Note explicative

Concerne : Demande de permis d'urbanisme

Modification de la hauteur de toiture, de l'extension arrière et des aménagements intérieurs

Adresse projet : Avenue Isidore Geyskens 10, 1160, Auderghem ;

### Situation de droit

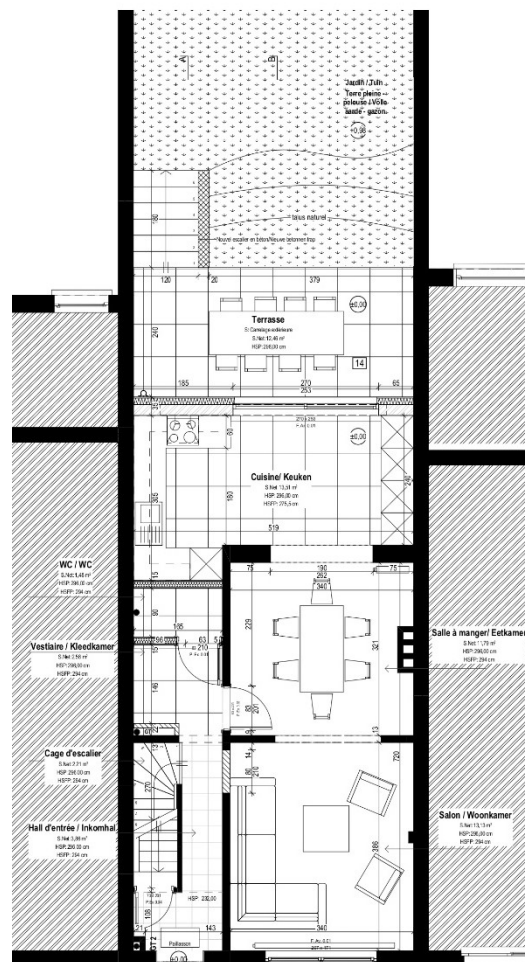
Premièrement, à la suite de sondages en pied de mur à l'arrière il s'avère que les fondations existantes en arrière du bâtiment jusqu'au mur de jardin sont peu profondes. Elles vont nécessiter des reprises en sous œuvre qui sont très couteuses au mètre linéaire.

La profondeur de construction de l'extension et de la terrasse est donc diminuée par rapport à la situation de droit. Ceci pour limiter les travaux de reprise en sous œuvre.

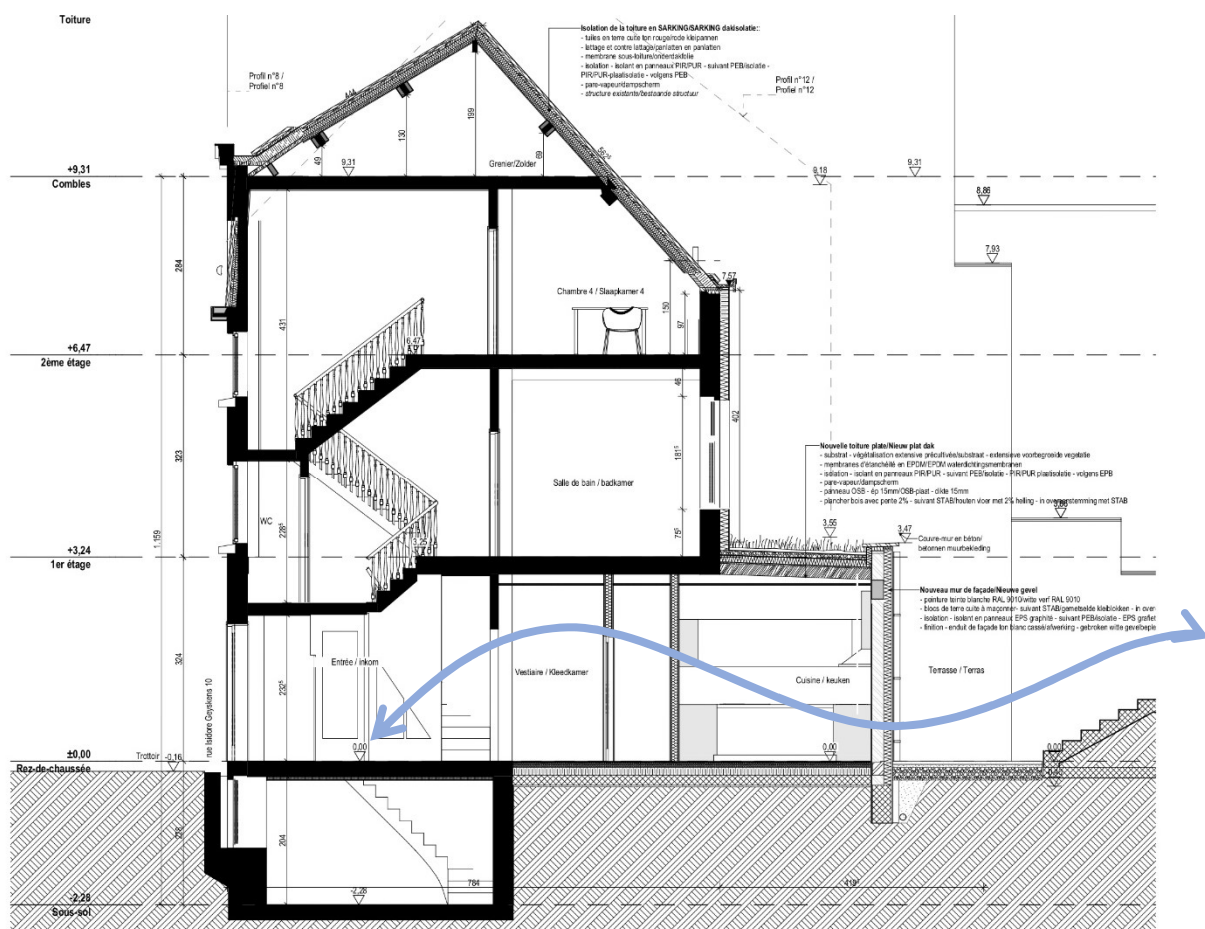
Deuxièmement, les travaux de toitures initialement prévu nécessitent de revoir complètement la charpente de toiture. Nous avons revu le projet pour maintenir la structure existante et la renforcer à certains points pour supporter les nouvelles charges d'isolants. Ces changements ne permettent plus de rendre les combles habitables (hsf 1,99m)

Toutefois, ces modifications n'amoindries pas les qualités initiales prévues : de larges espaces de vies, des espaces lumineux et confortables. Les 3 pièces en enfilades du rez-de-chaussée offrent un espace de séjour avec un total de 38,43M².

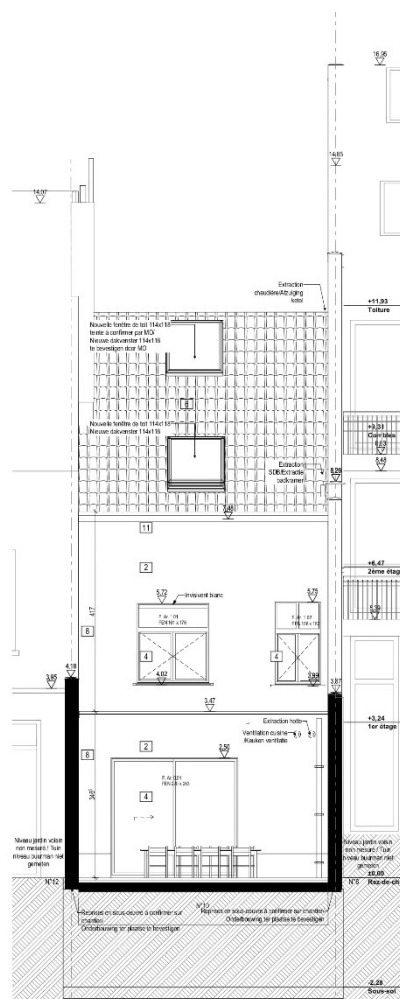
La modification du gabarit diminue la hauteur de toiture en situation de droit et diminue la profondeur du bien et est conforme aux dispositions du RRU.

La modification en façade arrière concerne le changement du châssis coulissant du rez-de-chaussée. La division du centre s'aligne avec la division du châssis de l'étage supérieur et vient s'intégrer relativement discrètement aux caractéristiques architecturales du bien.
